**Avis délibéré de la mission régionale
d'autorité environnementale Hauts-de-France
sur le projet de centrale photovoltaïque à Boismont (80)
Étude d'impact de décembre 2024**

n°MRAe 2025-8754

AVIS DÉLIBÉRÉ n° 2025-8754 adopté lors de la séance du 27 mai 2025 par
la mission régionale d'autorité environnementale Hauts-de-France

Présentation du projet photovoltaïque (volet naturaliste, page 361)

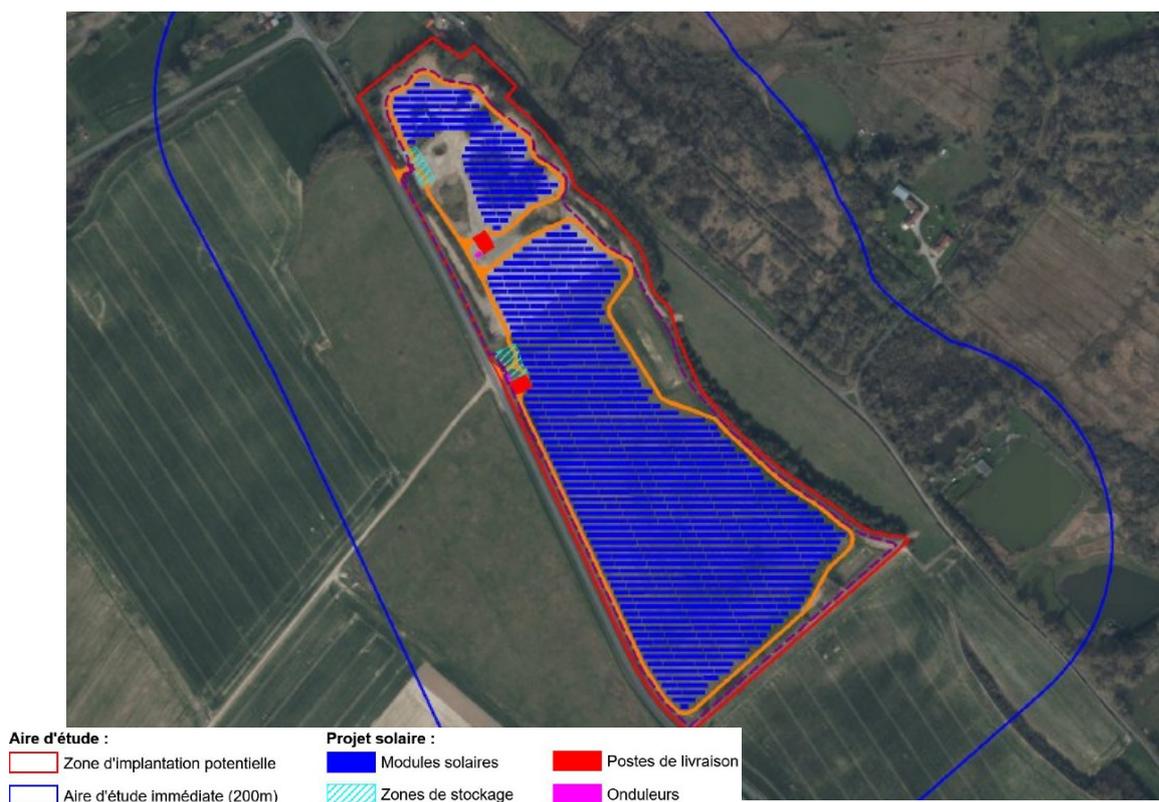
La partie basse des modules sera à 1,10 mètre du sol et la partie la plus haute maximale à 3,52 mètres.

Les tables feront 4,15 mètres de large au sol et les rangées de tables seront espacées d'environ 2,75 mètres. Un avis du conseil national de la protection de la nature (CNPN) publié le 18 juin 2024 recommande une largeur inter-rang au moins équivalente à celle des rangées de panneaux, afin d'équilibrer les surfaces ombragées et celles recevant encore des radiations solaires.

Les ancrages n'utilisant pas de béton seront privilégiés si le terrain le permet. La zone sud renaturée accueillera un ancrage avec des pieux battus enfoncés à une profondeur de 2 mètres environ. Des pieux forés bétonnés et des longrines pourront être utilisés sur la zone nord empierrée.

L'autorité environnementale recommande d'étudier la possibilité d'augmenter les distances inter-rangées avec une largeur au moins équivalente à celle des rangées de panneaux.
